鳴門市通学路交通安全プログラムに基づく合同点検実施候補箇所図 (堀江北幼稚園・堀江北小学校 その1)

鳴門市通学路交通安全プログラムに基づく合同点検実施候補箇所図 (堀江北幼稚園・堀江北小学校 その2)

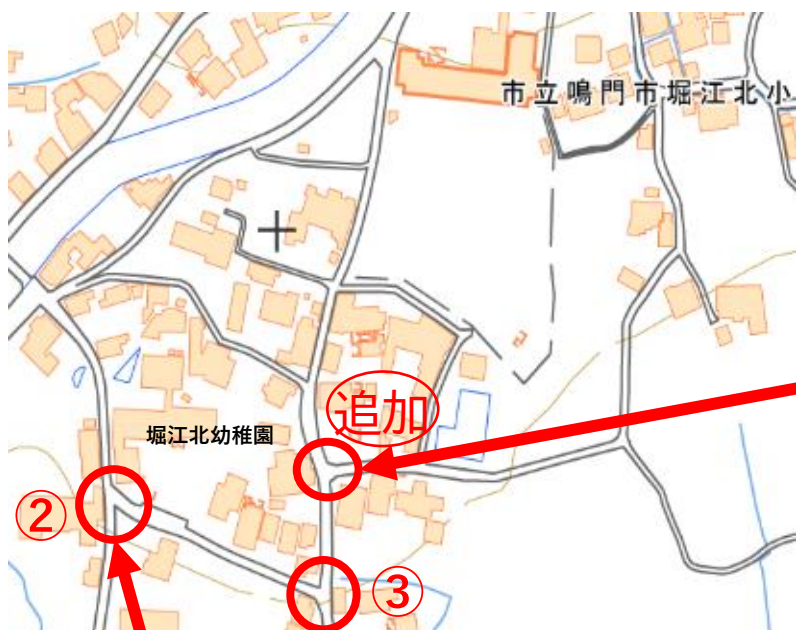
① 信号交差点であり、朝夕には交通量が多い。

ガードレール等がなく、信号待ちする際に、児童が危険である。

北) 歩車道分離用ガードレール設置検討

南) ラバーポール設置検討

⇒ 試掘したところ水道管が埋設され、施工が不可能なため、代替案としてラバーポールを設置

【県土木】☆完了

【県土木】☆完了

待機場所についての指導

【学校】☆継続
